**WARRANTY**  
CAMPAIGN**ATV**  
**WARRANTY**  
Bulletin**ВНИМАНИЕ:** Уведомить владельцев техники о кампании, провести доработку соответствующих единиц.Кампания по.: **2011-0004**  
**2012-0001****28 июля 2011**Предмет: **Замена сливного резервуара CVT**No. **2012-1**

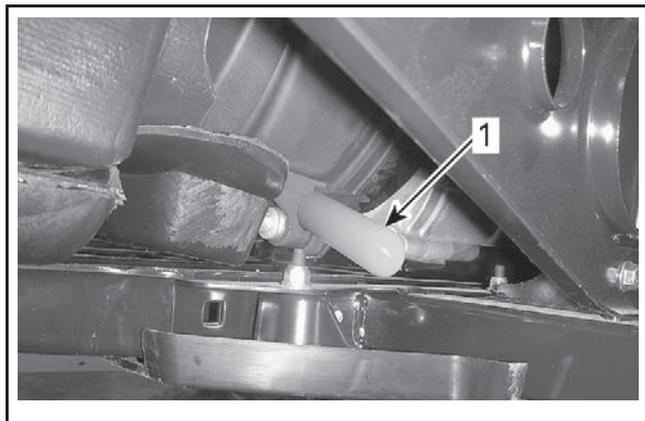
Возможен износ сливного резервуара, что может стать причиной попадания воды или грязи в кожух CVT.

1. Демонтируйте сливной резервуар, который расположен в задней части кожуха CVT.

Замените сливной резервуар согласно указаниям данного бюллетеня.

1. Новый сливной резервуар
2. Пружинный зажим

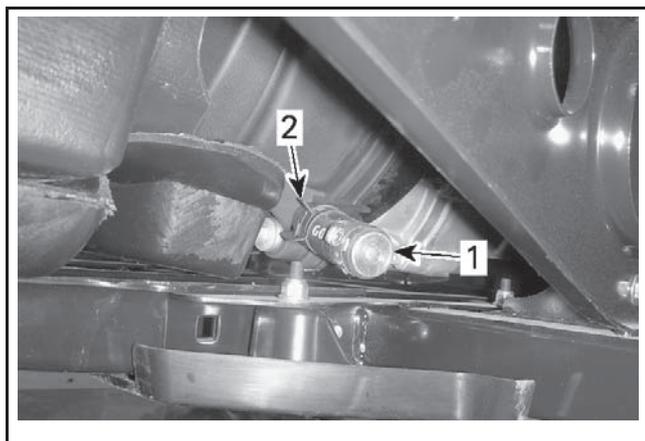
1. Удалите сливной резервуар CVT
2. Установите новый сливной резервуар и закрепите его при помощи пружинного зажима.

**ПРИМЕЧАНИЕ:** Убедитесь в том, чтобы патрубок был надёжно вставлен в ниппель кожуха CVT.
